Contrôle de fonctionnement et d'entretien d'une installation d'assainissement non collectif

RAPPORT DE VISITE

N° dossier : CARA500

Adresse : **Sesquiere Basse**
973 Rte du Grand Bois
24370 CARLUX

Schématisme de principe de l'installation d'assainissement non collectif

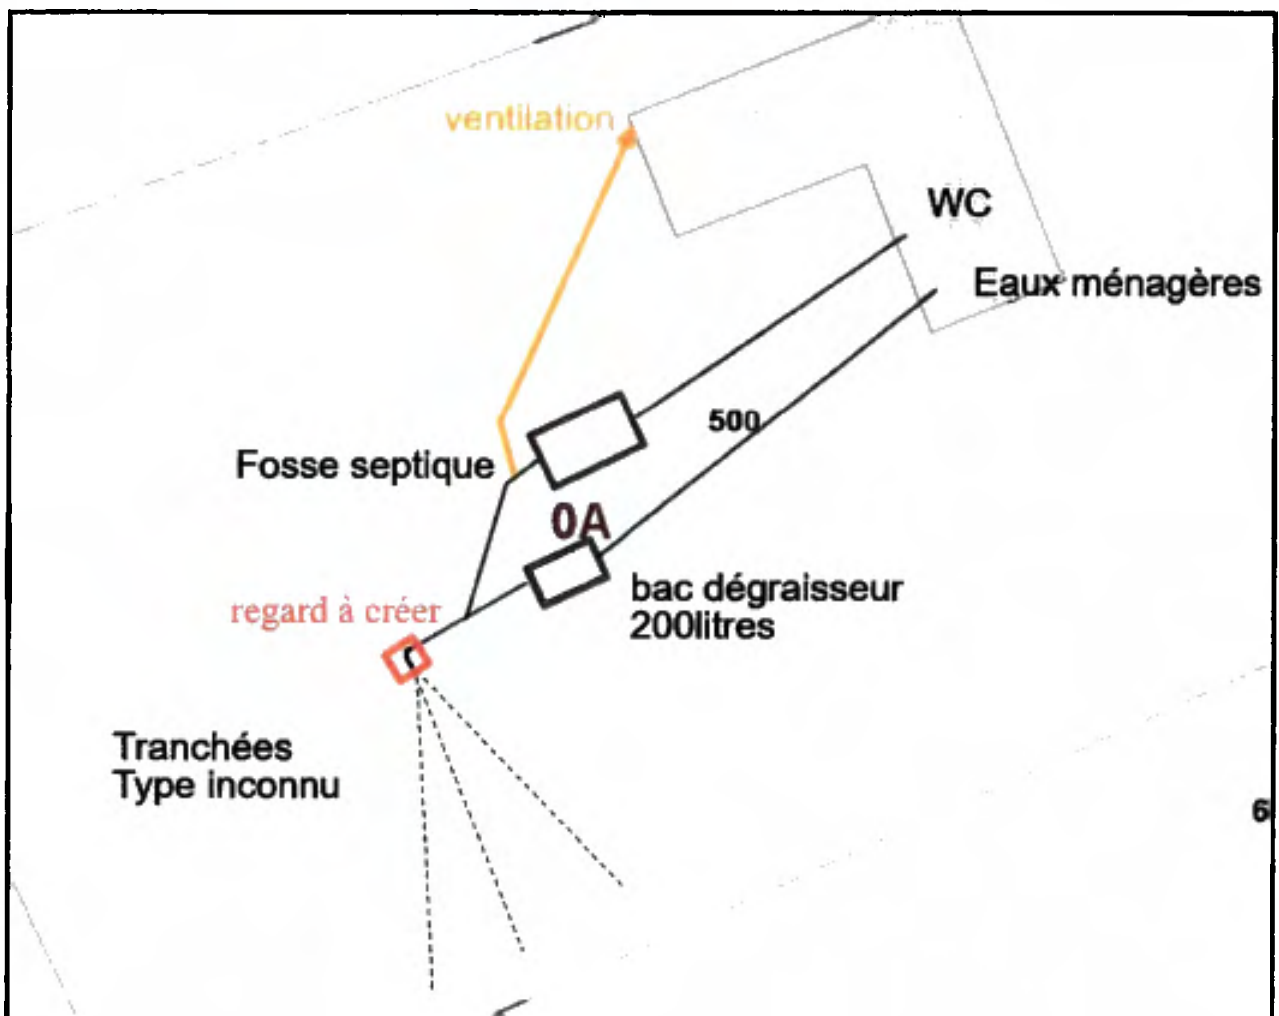
NB : En l'absence de plan, le passage précis des tuyaux depuis le bâtiment jusqu'au regard à créer de préférence est à définir par le maître d'ouvrage. Ce schéma ne se substitue pas à un plan de détail.

- regard de répartition à créer
